OPTISCHE UNTERSCHIEDE DES GENERATORENFREILAUFES 57713

TECHNISCHE INFO NR. 1090

Suzuki | Jimny (FJ)

RUVILLE-Nr.	OE-Nr.:
57713	31171-84A10

Bild 1: Alte Ausführung

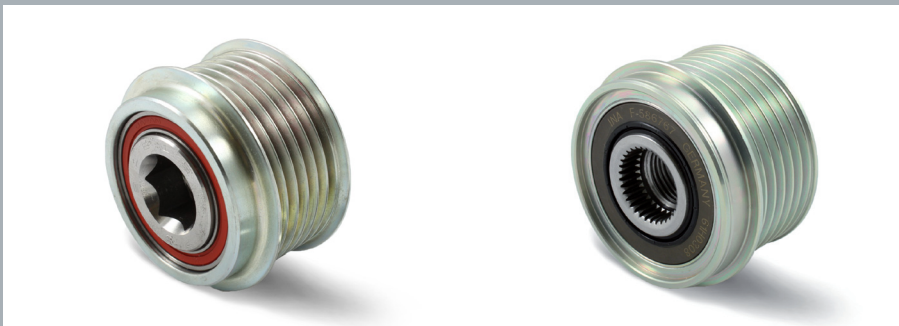
Aufgrund der ständigen Weiterentwicklung unserer Produkte wurde der Generatorenfreilauf mit der Artikelnummer 57713 modifiziert.

Diese Technische Information zeigt die optischen Merkmale der bisherigen (Bild 1 und 3) und der neuen Version (Bild 2 und 4).

Bild 3: Alte Ausführung

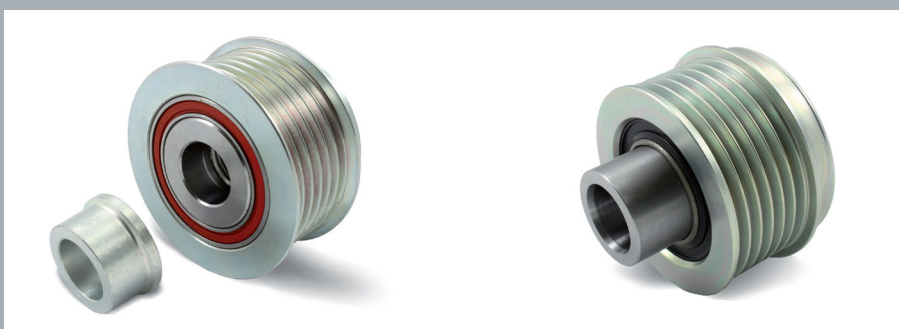
Bei der neuen Version wurde der Innenring auf der Rückseite verlängert, somit entfällt die in Bild 3 zu sehende Distanzhülse.

In der Umstellungsphase kann es zu Mischbeständen der beiden Ausführungen kommen. Beide Versionen entsprechen den technischen Anforderungen und können uneingeschränkt für die, in den Katalogmedien angegebenen Fahrzeugen genutzt werden.
